女川原子力発電所第2号機 工事計画審査資料	
資料番号	O2-他-F-01-0086_改0
提出年月日	2021年 8月24日

女川原子力発電所第2号機 制御棒の挿入性評価について (指摘事項に対する回答)

2021年8月24日
東北電力株式会社

前回審査会合(7/29)における指摘事項及び回答概要

制御棒挿入性解析結果

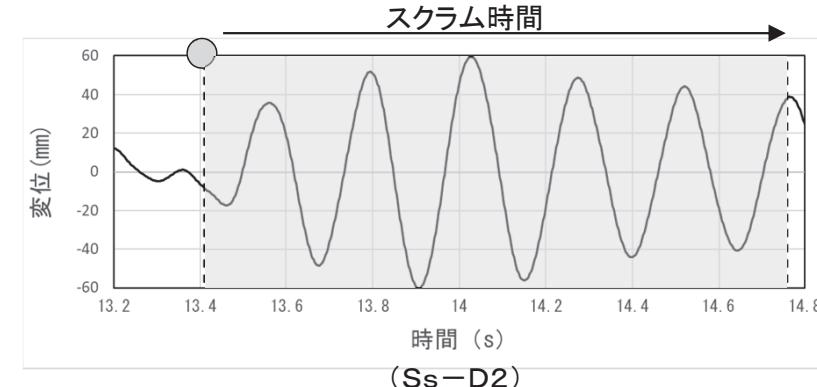
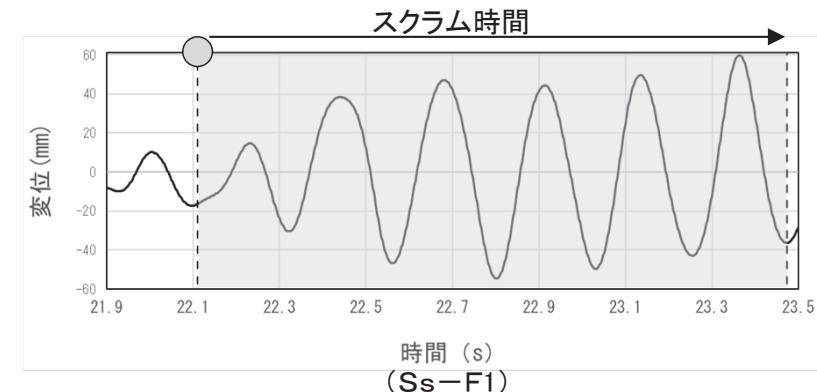
実施日	指摘事項
2021年7月29日 第993回審査会合	<p>①制御棒挿入性解析における地震波の入力条件として、燃料集合体相対変位が最大となった基準地震動Ss-D2を用いているが、女川2号炉における他の基準地震動に対しても保守性を有していることを整理して説明すること。</p> <p>②制御棒挿入性解析において、実機高温状態を考慮した際の制御棒挿入時間に与える影響について整理して説明すること。</p>

指摘事項	指摘事項に対する回答	記載箇所
①制御棒挿入性解析における地震波の入力条件として、燃料集合体相対変位が最大となった基準地震動Ss-D2を用いているが、女川2号炉における他の基準地震動に対しても保守性を有していることを整理して説明すること。	<ul style="list-style-type: none"> 基準地震動Ss-D2以外の基準地震動(Ss-D1, D3, F1, F2, F3, N1)について制御棒挿入性解析を実施した結果、制御棒挿入時間が正弦波による制御棒挿入性試験での制御棒挿入時間よりも早いことから、女川2号機の基準地震動Ss-D2以外の基準地震動に対しても制御棒挿入性試験が保守性を有していることを確認した。 	p2~3
②制御棒挿入性解析において、実機高温状態を考慮した際の制御棒挿入時間に与える影響について整理して説明すること。	<ul style="list-style-type: none"> 制御棒挿入性解析において、実機高温状態を考慮した際には制御棒挿入時間に影響する(燃料集合体相対変位が約55mmを超える範囲で試験条件に比べて遅くなる)ものの、正弦波による制御棒挿入性試験での制御棒挿入時間に対しては十分に保守性を有した結果となっていることを確認した。 	p4~5, 別紙1, 2

- 今回工認において燃料集合体相対変位が最大(54.2mm)となった基準地震動Ss-D2以外の基準地震動に対する制御棒挿入性試験の保守性を確認するため、Ss-D2以外の基準地震動(Ss-D1, D3, F1, F2, F3, N1)に対して計算機プログラム(CR-IN)を用いた制御棒挿入性解析を実施した。
- 下表の解析条件で燃料集合体相対変位60mmにおける制御棒挿入性解析を実施した結果、制御棒挿入時間が最も遅くなるのはSs-F1(1.362s)であり、Ss-D2(1.348s)とほぼ同等となった。
- Ss-F1の制御棒挿入時間が最も遅くなるのは、燃料集合体相対変位の最大値が発生している時刻近傍において、比較的大きな変位が連續して発生していることから、制御棒と燃料集合体の接触による挿入抵抗が他の基準地震動に比べて大きくなつたためと考えられる。

入力波	制御棒挿入時間(s)	挿入時間比率*
Ss-D1	1.335	0.99
Ss-D2	1.348	—
Ss-D3	1.331	0.99
Ss-F1	1.362	1.01
Ss-F2	1.324	0.98
Ss-F3	1.293	0.96
Ss-N1	1.309	0.97
(参考) 75%ストローク スクラム規定値	1.62	—

別紙2 試験条件と実機条件における燃料集合体の付加質量の考え方の違い

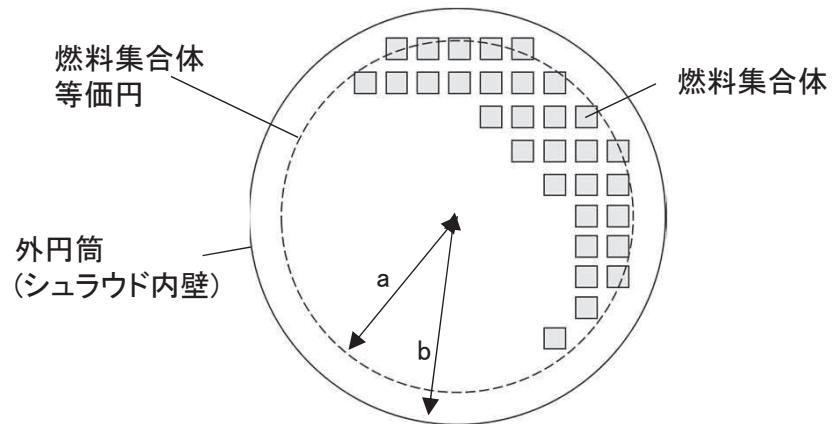
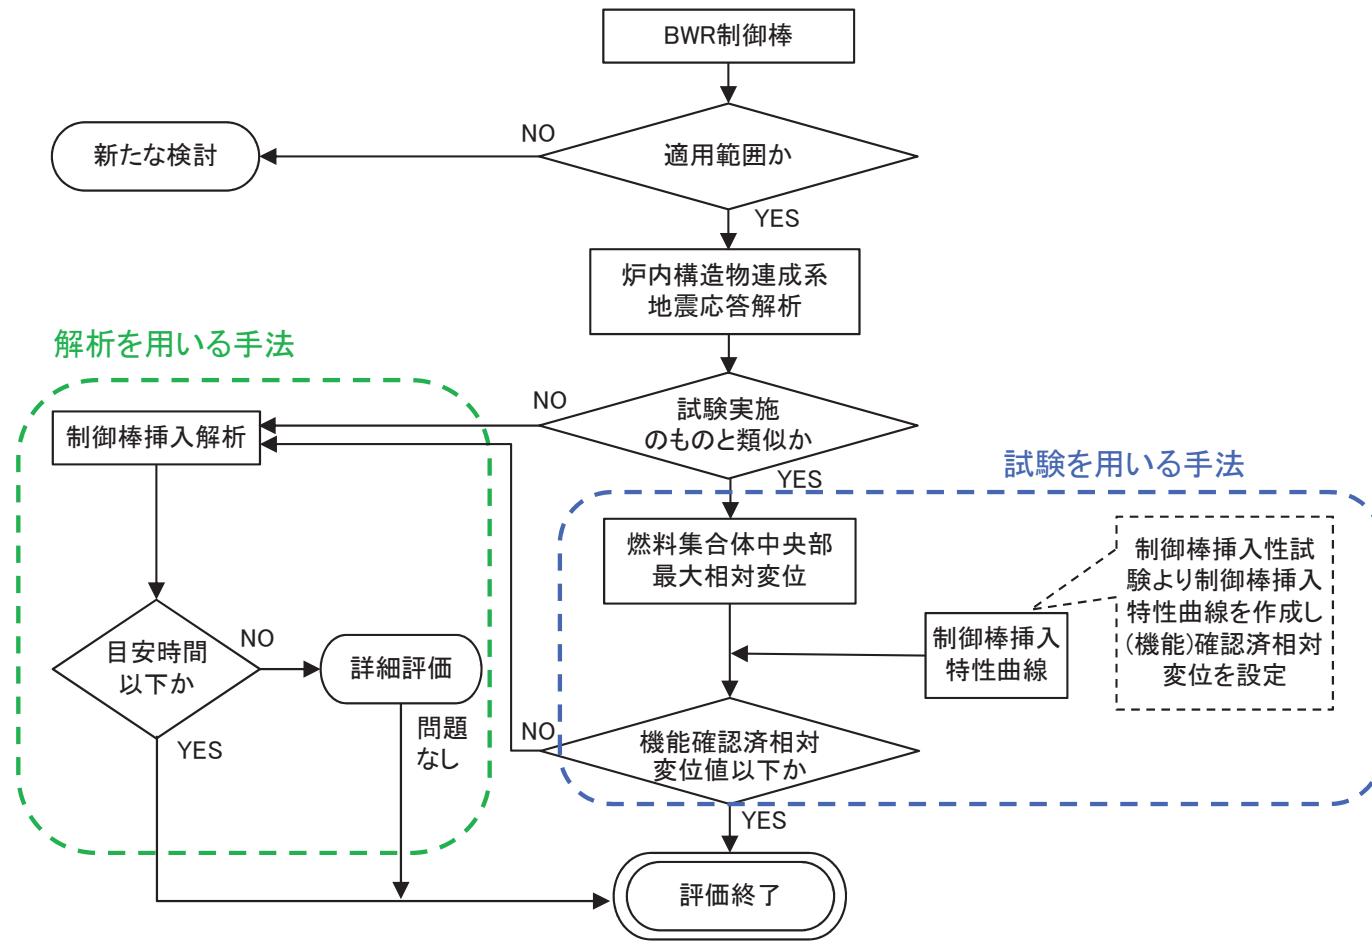
- 温度の違い …… 試験条件では「常温(20°C)」となり、実機条件では「高温(炉内運転温度:286°C)」となる。
- モデル化の違い …… 試験条件では燃料集合体4体を考慮し、実機条件では燃料集合体560体を考慮して付加質量を算出する(詳細は別紙2)。
また、試験条件では試験で確認した減衰定数とし、実機条件では設計用減衰定数とする。

試験条件では、試験体の燃料集合体と外円筒(試験容器)との直径比は大きく外円筒の影響を無視できるとし、機械工学便覧記載の一般式から付加質量を算出する。

実機条件では、燃料集合体と外円筒(シラウド内壁)との直径比は1に近く、外円筒の影響を無視できないため、原子力発電所耐震設計技術指針(JEAG4601-1987)記載の二重円筒の式から付加質量を算出する。

下記算出式から、燃料集合体560体の等価半径 a と炉心シラウドの半径 b の二重円筒での付加質量を求め、この値を4/560倍することで、燃料集合体4体の付加質量を算出する。
